CONCLUSIÓN DEL ANÁLISIS

PROPUESTAS DE MEJORA:

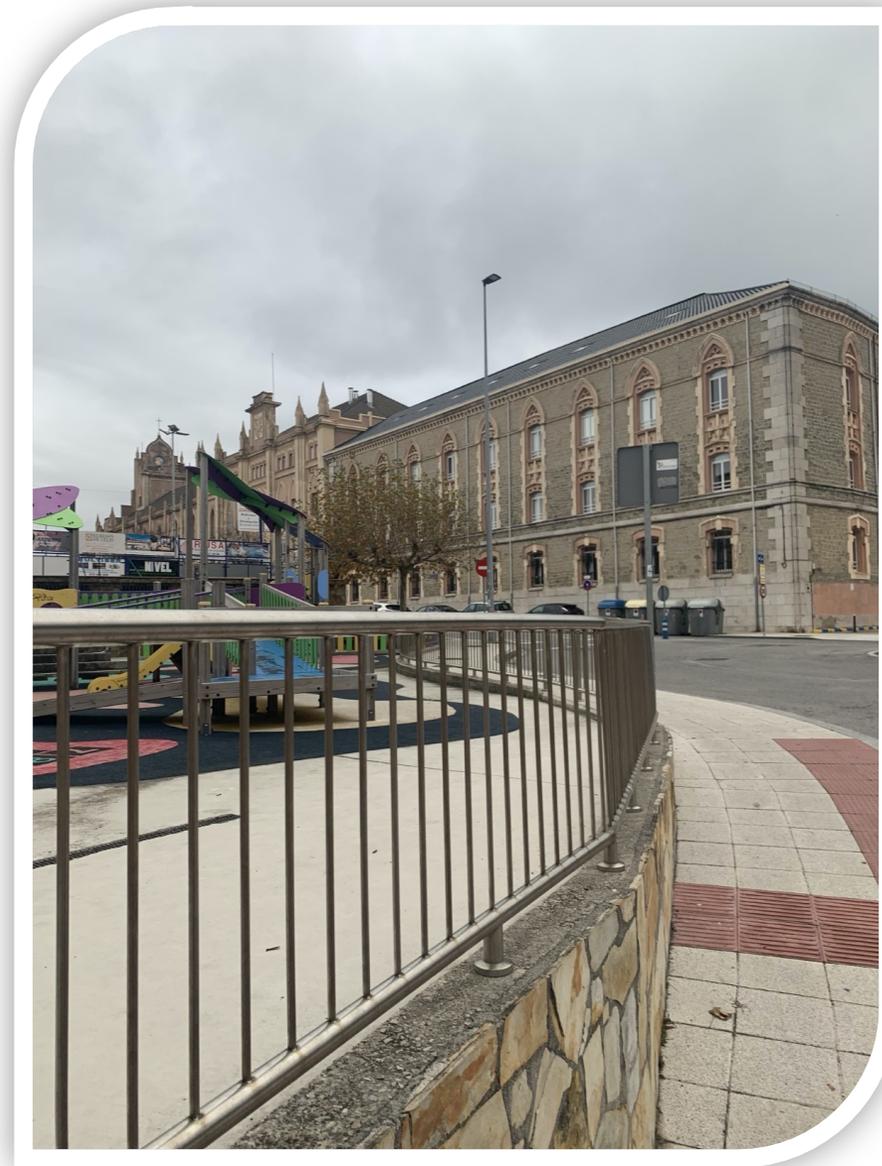
Este parque, es un lugar con muy poca seguridad, ya que está situado al borde de la carretera con unas vallas muy bajas, fáciles de traspasar y en la parte posterior no hay ningún tipo de barrera que impida pasar a los niños al parque, donde circulan numerosos vehículos.

En el puente de las vallas verdes, el suelo se encuentra completamente desprotegido, pudiendo facilitar numerosos accidentes relacionados con caídas.

La estructura del parque está destinada para una franja de edad mayor a la infantil, por lo que estaría excluyendo a los niños del primer ciclo de infantil no pudiendo hacer uso del parque.

Es un parque que apenas tiene elementos de la naturaleza impidiendo así a los niños el acercamiento y experimentación con la naturaleza.

Los niños carecen de materiales para jugar y experimentar libremente, con los que puedan emplear una variedad de usos para jugar, además de la falta de materiales naturales. Son materiales industriales y pensados para un solo uso, que conllevan a escasas posibilidades de aprendizaje.

Consideramos que la parte posterior debería tener unas vallas para evitar el acceso directo de los niños al parking y la parte delantera deberá de estar más protegida ya que el parque se sitúa al borde de la carretera, por ejemplo, con unas vallas más altas.

Proponemos poner cintas adherentes en la superficie del puente de las vallas verdes para evitar deslizamientos.

También proponemos añadir bancos para que los familiares se puedan sentar.

Al ser un parque destinado a la infancia, proponemos añadir materiales que también sean útiles para edades más pequeñas o para personas con movilidad reducida, por ejemplo; columpios, balancines.

Añadiríamos más árboles y césped como sustitución del suelo del parque para que los niños tengan contacto con la naturaleza.

Como materiales para el juego de los niños, proponemos la opción de un arenero, amplificador de sonido y paneles de juego para acercar al niño a una mayor amplitud de oportunidades de juego libre.

Por último, añadiríamos una zona cubierta para que, en los días de lluvia, los niños sigan teniendo la posibilidad de ir al parque.
